# Avis des services durant l'instruction

## Parc éolien des Marguerites

**Communes de Payns et Savières**  
**Département de l'Aube (10)**

- Avis de l'Agence Régionale de Santé - Délégation Territoriale de l'Aube - 25 mars 2021
- Avis de la Direction de la Sécurité Aéronautique d'Etat (DSAE), Direction de la Circulation Aérienne Militaire (DIRCAM) - 12 mai 2021
- Avis de la Direction Générale de l'Aviation Civile (DGAC) - 28 mars 2021
- Nouvel avis de la Direction Générale de l'Aviation Civile (DGAC) - 7 juillet 2023

**ANNEXE II de la lettre n° 1571 /ARM/DSAÉ/DIRCAM/NP du 12 MAI 2021**  
**Impact du projet (éolienne E4 BIS) sur le radar des armées de Romilly-Prunay-Belleville.**

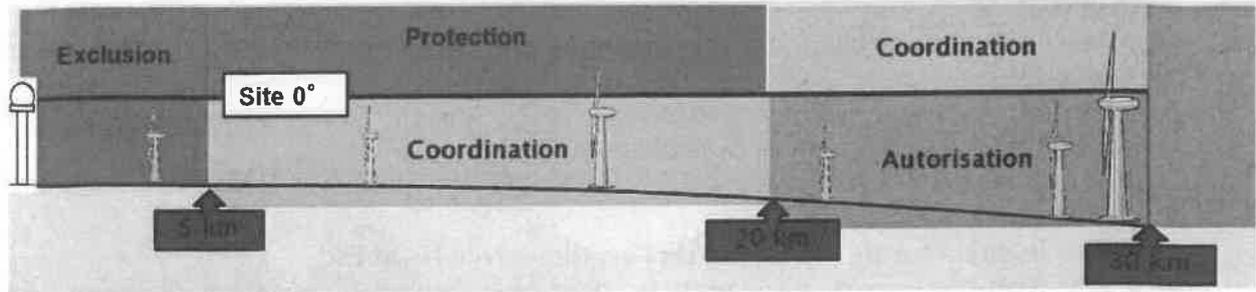
**Impact vertical du projet (éolienne E4 BIS) sur le radar des armées de Romilly-Prunay-Belleville.**

Selon l'étude approfondie de l'organisme défense de référence :

- l'éolienne E4 bis culmine à plus de 280 mètres, en amont d'éoliennes du parc construit ;
- les éoliennes du parc construit dans l'axe de cette éolienne culminent à des altitudes entre 245 et 260 mètres ;
- située dans le faisceau de détection du radar des armées de Romilly-Prunay-Belleville, en zone de « protection » du radar, cette éolienne engendre un masque vertical altérant la capacité de détection et le suivi trajectographique d'appareils évoluant dans ces espaces.

Cette éolienne n'est donc pas acceptable au regard des contraintes supplémentaires qu'elle engendre sur ce radar.

**ANNEXE III de la lettre n°1371/ARM/DSAÉ/DIRCAM/NP du 12 MAI 2021**  
**Définitions des zones de protection et de coordination de l'ensemble des radars des forces armées appliquées depuis janvier 2010**

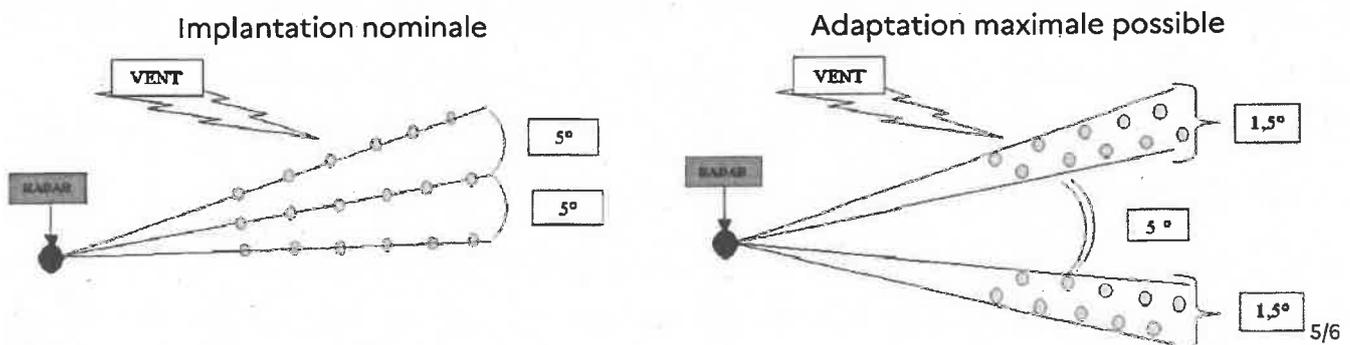
C'est pourquoi, en zone de coordination, le ministère des armées demande la limitation du nombre d'éoliennes à une dizaine par parc et l'implantation des parcs sur des axes radiaux partant du radar, conformément au schéma ci-dessous (mesure d'angle prise en bout de pales).
